# COMISIÓN NACIONAL DE ENERGÍA ELÉCTRICA

**GTM-NotaS2021-40**

## OBSERVACIONES A LA VERSIÓN PROVISORIA DE LA PROGRAMACIÓN DE LARGO PLAZO AÑO ESTACIONAL 2021 – 2022

# Aspectos Relevantes y Observaciones a la PLP Versión Provisoria 2021-2022

# Oferta Total por Tecnología

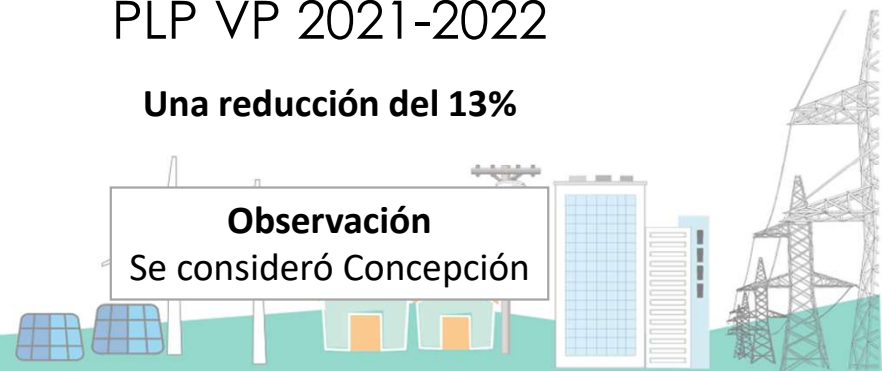
Para los Motores Reciprocantes el dato de la RPLP es erróneo, el correcto es de 482.7 MW.

**Una reducción del 13%**

**Observación**  
Se consideró Concepción

# Proyección de costos de combustibles

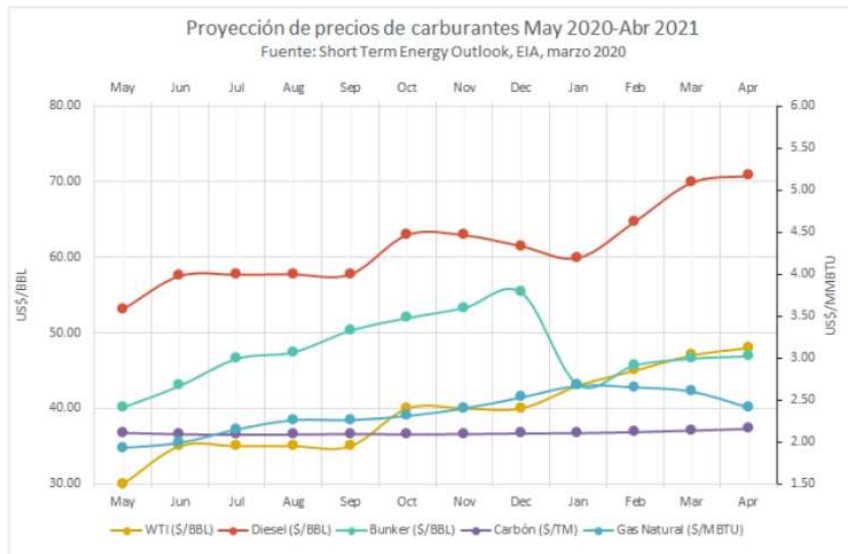
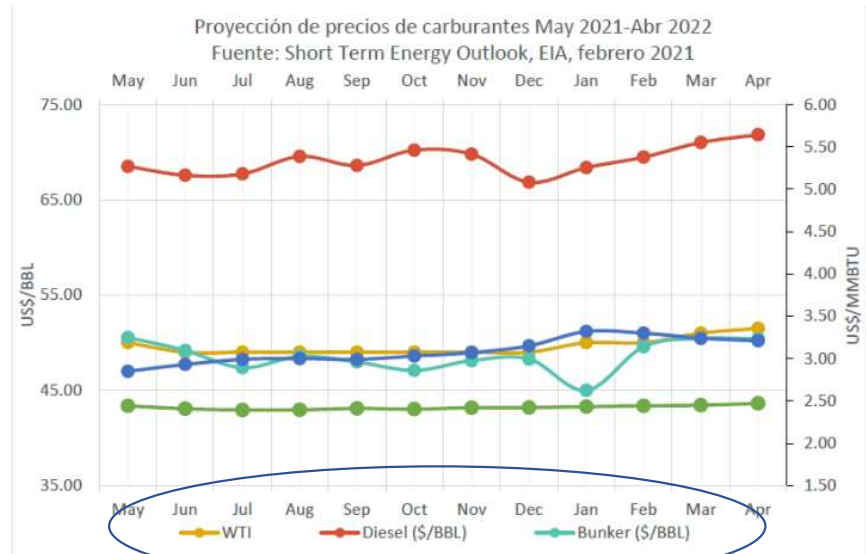
Solamente indica tres leyendas, para cinco variables

# Modelación de la Máquina de Falla

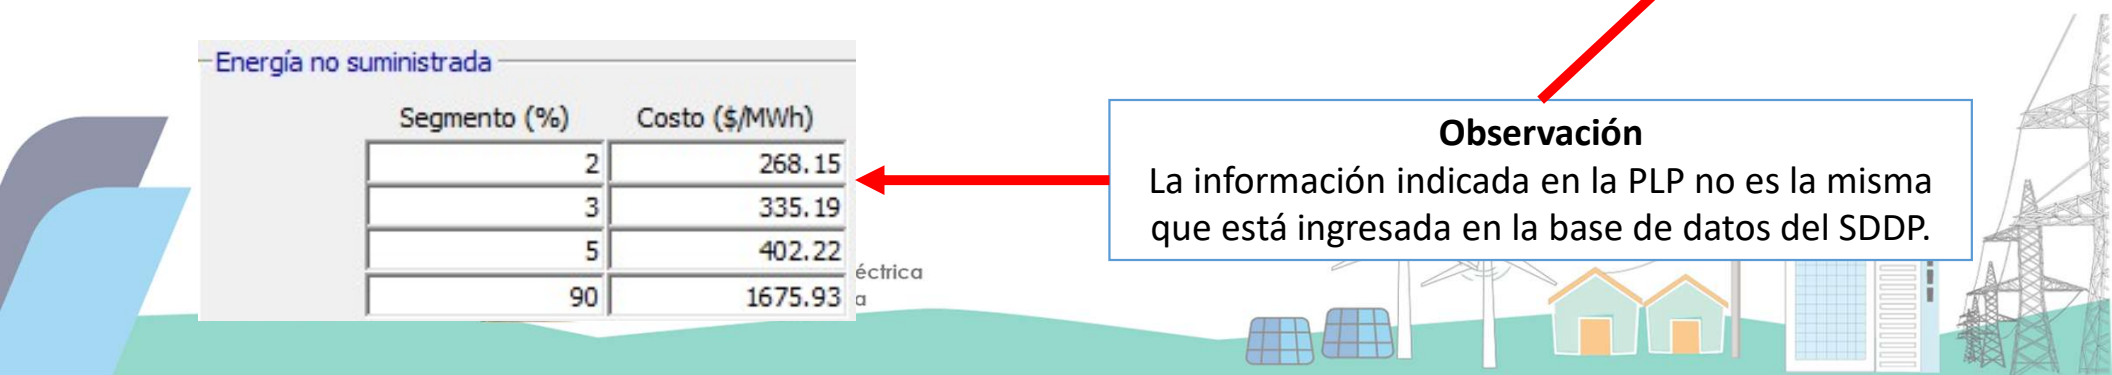
**Observación**  
 La información indicada en la PLP no es la misma que está ingresada en la base de datos del SDDP.

# CONTRATOS DE RESPALDO DE POTENCIA

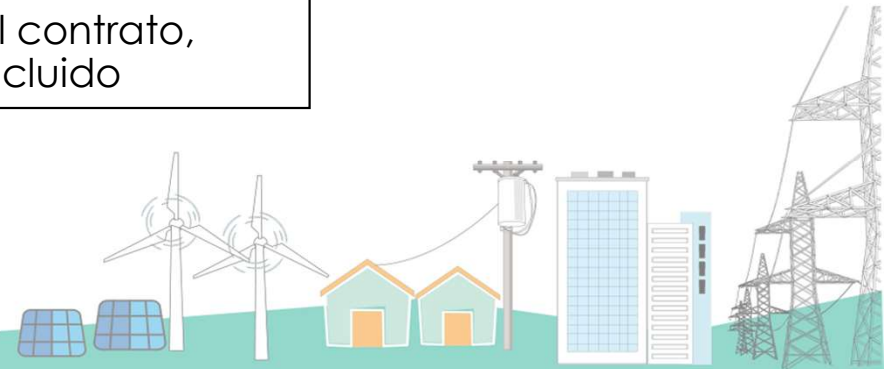
No se indica la potencia del contrato, anteriormente si se ha incluido

# CALENDARIO DE PRUEBAS DE POTENCIA MÁXIMA

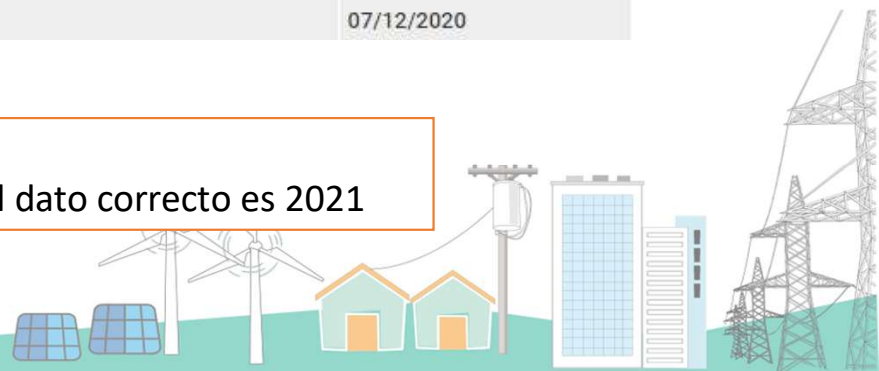
Algunas fechas se indicó año 2020, cuando el dato correcto es 2021
